第1 監査の種類

交通局（工事）

(1) 電線管路のハンドホールの設計について（設計）

(2) 排煙設備に関する法令の不適合について (設計)

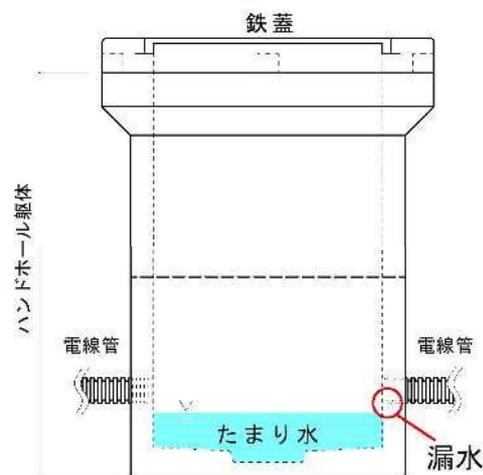
「熱田バス回転場（仮称）新設工事（舗装工事）」では、回転場内に設置する照明への電線を引込むために地中電線管路を敷設し、ハンドホールを設置する工事を行っていた。設計図書でハンドホールの仕様を確認したところ、バスの回転場内に設置する施設であったにもかかわらず、小型乗用車までの荷重に対応する鉄蓋を設置する設計となっていた。また、施工状況について確認したところ、設計のとおり小型乗用車までの荷重に対応する鉄蓋を設置しており、

車両その他の重量物の圧力に耐える構造となっていなかった。さらに、ハンドホールと電線管の接続部の止水処理が不十分であったことから、漏水が発生し、水が浸入しにくい構造となっていなかった。

当該ハンドホールについては、安全な構造となるよう適切な措置を講じられたい。また、今後は、施設の設計、施工においては、安全で長期間の使用に耐えうる構造となるような設計とし、その施工監理についても適切に実施するよう努められたい。

なお、ハンドホールと電線管の接続部の漏水については、指摘に基づき令和3年12月に標準仕様書のとおり、水が浸入しにくい構造となるよう是正を行った。
(自動車施設課)
